改善箇所説明図

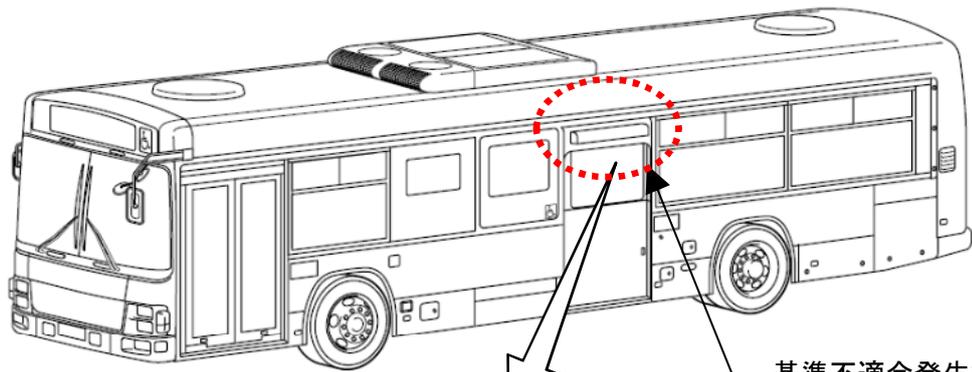
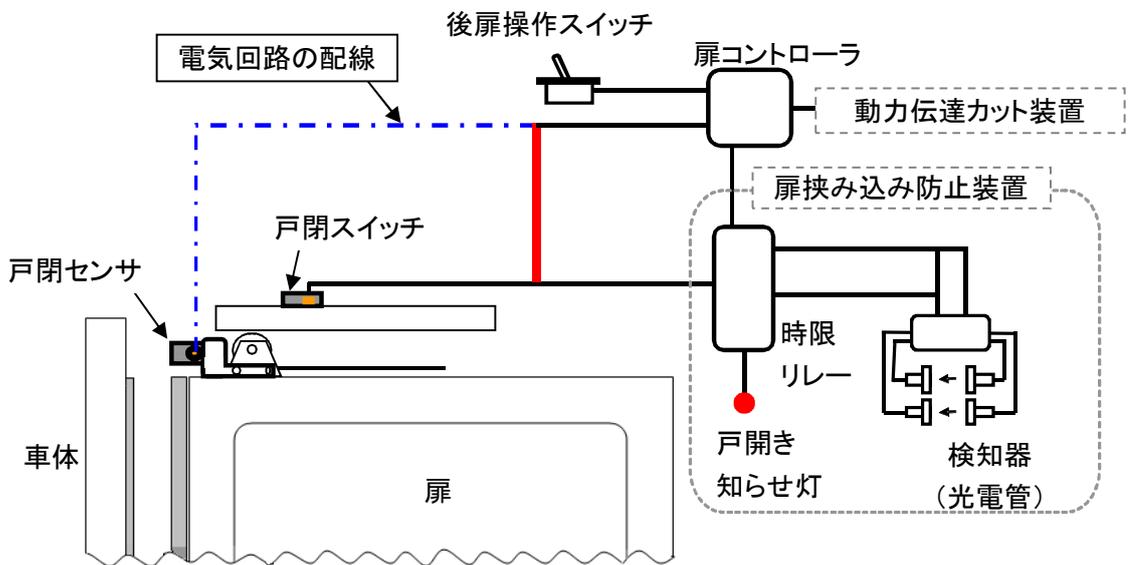
基準不適合発生箇所

動力伝達カット装置（乗降口の扉を閉じた後でなければ走行装置に動力を伝達することができない構造）を備えた路線バスにおいて、後扉の開閉状態を検知するための電気回路が動力伝達カット装置用と扉挟み込み防止装置用とで分離しているため、後扉に小さな異物等が挟まった場合、扉挟み込み防止装置が作動可能な状態で戸開き知らせ灯が点灯したまま、動力伝達カット装置が解除することがある。そのため、その状態で発進すると、走行中に乗客が検知器（光電管）を遮った際に扉が開くおそれがある。

太線は追加する配線を示す。
 一点鎖線は廃止する配線を示す。

全車両、後扉の開閉状態を検知する電気回路の配線を変更する。
